商品仕様変更のお知らせ

この度、ドリップチューブ:C10PP160の仕様を変更致しました。変更点の概要は下記をご参照下さい。

16mmドリップチューブ
300mmピッチ(30m巻)

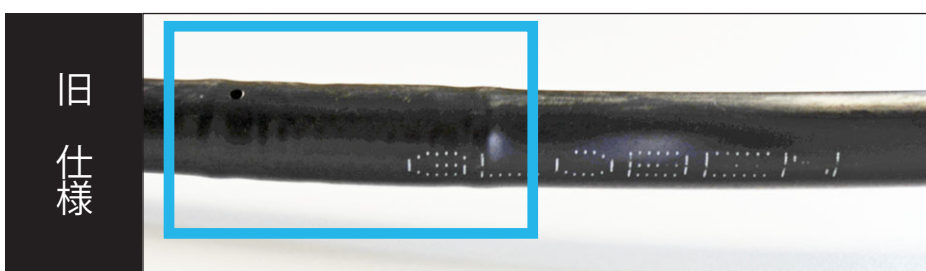
- ・C10PP160：ドリップチューブ 300mm ピッチ 30m 巻の吐水口数を4箇所に変更しました。
- ・外観には若干変更がありますが、仕様、価格などは従来通りです。(エミッター吐出量も従来通りです)
- ・順次切り替え出荷しています。

穴数 **2** : 1箇所に付き表裏

穴数 **4** : 1箇所に付き表裏
